INFORMACIÓN DE SERVICIO

Tirones del embrague al maniobrar

- Fabricante: Mercedes-Benz
- Modelos: Actros MP 2 (2003 - 2008)
Actros MP 3 (2008 -)
- Tipo: 932, 933, 934
con código (GE2)
EDC II (Electronic Drive Control)
- 930, 932, 933, 934, 940, 944
con código (GE3)
Mercedes PowerShift
- 930, 932, 933, 934
con código (GE7)
Mercedes PowerShift 2

Fig. 1: Se debe comprobar el número de artículo del servoembrague

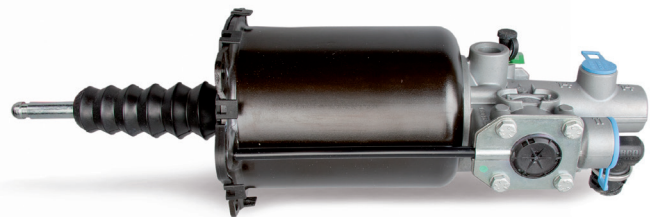
En los modelos mencionados anteriormente existe la posibilidad de que el embrague dé tirones al maniobrar. El error de funcionamiento puede deberse a una regulación imprecisa del embrague o a un servoembrague obsoleto. Se recomienda el siguiente procedimiento para la reparación profesional:

- Sustituir el servoembrague con la ref. original 000 250 0062 por el componente con la ref. original 000 250 0562. Sustituir el n.º de artículo de Wabco 9701500020 por el n.º de artículo 9701500010
- Comprobar el ajuste del taqué en el servoembrague (consultar SI 0054); en caso necesario, ajustar
